schema directeur d'assainissement pluvial

COMMUNE DE SAINT - CYR SUR MER

Affaire : Saint-Cyr; les Lecques
Assain. EP "Cyclades"

Objet: Vérification du fil d'eau projeté pour l'évacuation des Eaux Pluviales de l'ensemble immobilier des Cyclades.

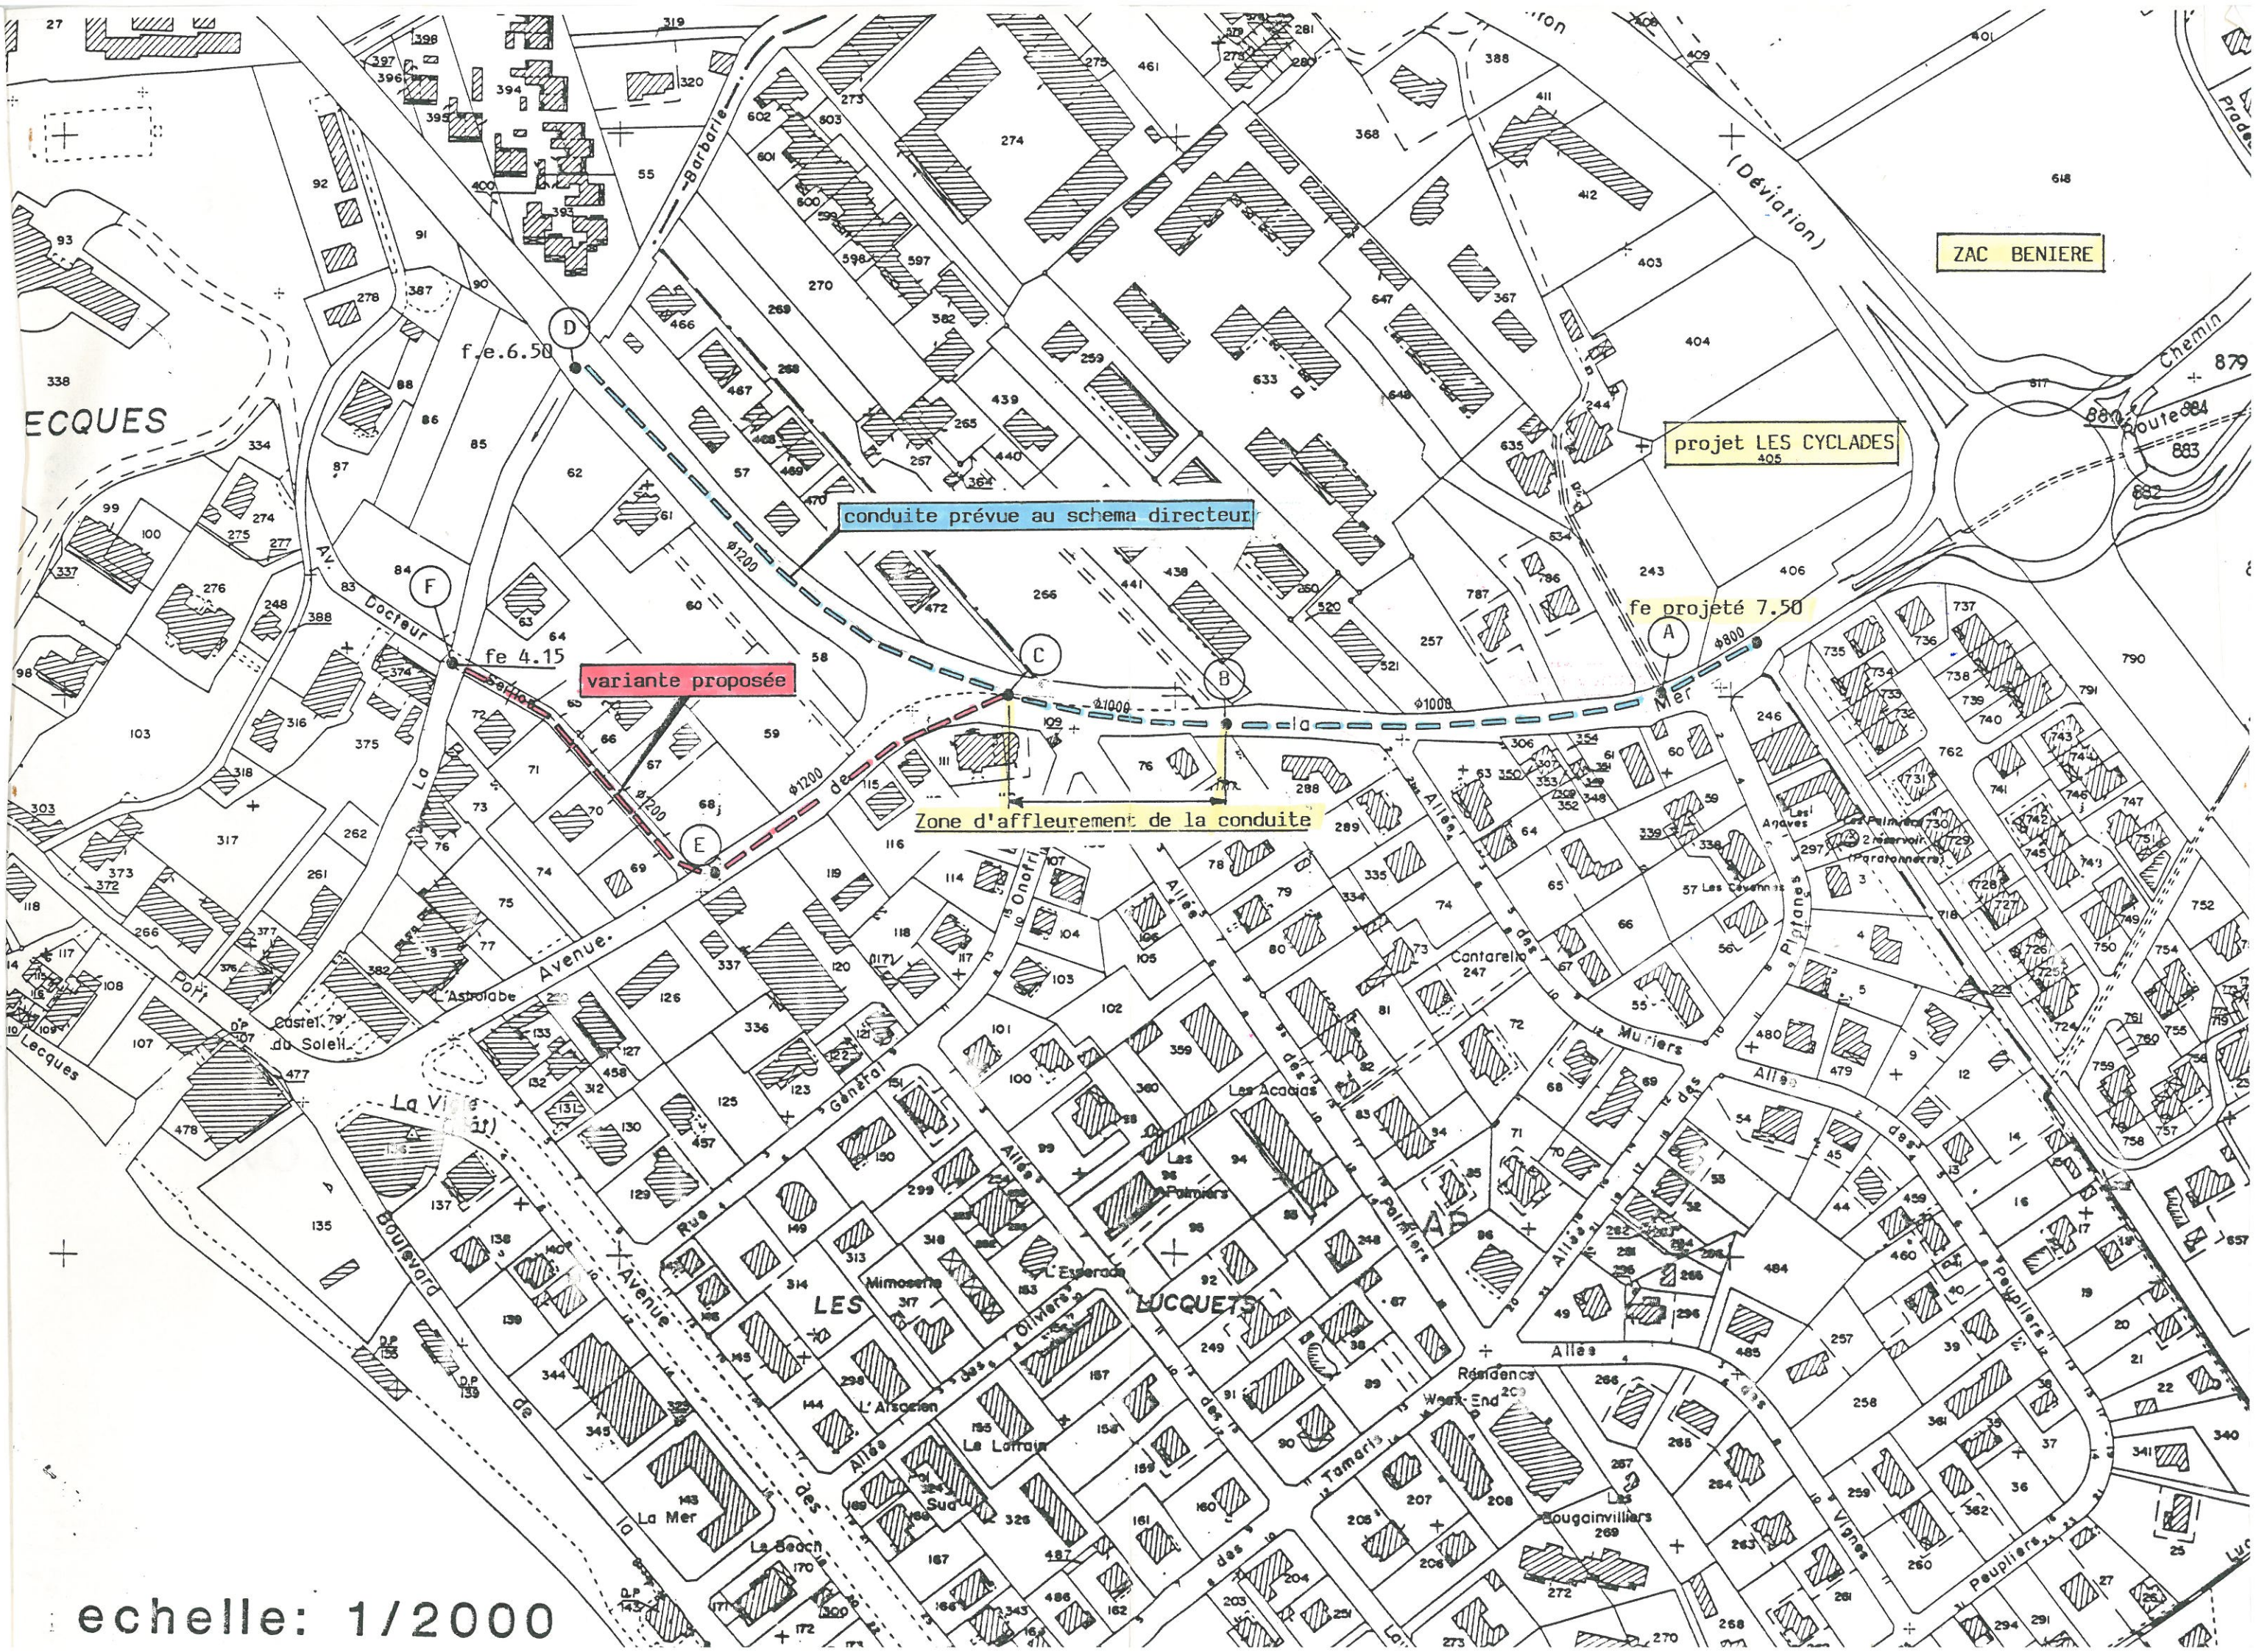
Le Schéma Directeur proposait, pour l'assainissement des Eaux pluviales du secteur des Cyclades, le tracé A B C D (tracé bleu sur le plan ci-joint), avec rejet au point D, dans le ruisseau de la Barbarie.

Le fil d'eau imposé au point D est de: 6m50.

Avec un fil d'eau de 7m50 au point de départ la pente moyenne de ce tracé serait de 0,2%, alors que le projet du schéma directeur prévoyait 0,6 à 0,7%

Pour remédier à la faiblesse de cette pente, et conserver le débit prévu, il faudrait redimensionner la conduite en portant le diamètre des différents tronçons à 1000, 1200 et 1400 au lieu des 800, 1000, et 1200 prévus; surcoût de l'opération: environ 600.000 Frs, estimé dans les mêmes conditions que celles du schéma directeur.

Un autre inconvénient de ce tracé, c'est que la conduite affleurerait la voie aux points B et C.

Une autre solution consisterait à rejoindre le ruisseau de la Barbarie par l'avenue du Dr Seillon, à hauteur du "Petit Nice" (tracé A,B,C,E,F, de notre plan avec fil d'eau en F: 4m15).

Ce tracé, plus long de 40m00 environ que le précédent, permettrait de conserver les diamètres initialement prévus pour les premiers tronçons (A,B,C) et d'obtenir une pente moyenne de 0,7%.

Le surcoût de ce tracé serait de: 125.600 Frs environ calculé dans les mêmes conditions que celles du schéma directeur.

Conclusion: Le tronçon C,D doit être abandonné au profit du tronçon C,E,F; seul le tracé A,B,C,E,F permettra de conserver un fil d'eau de départ de 7m50, et une pente de 0,7%, et cela pour un surcoût raisonnable de la première estimation.
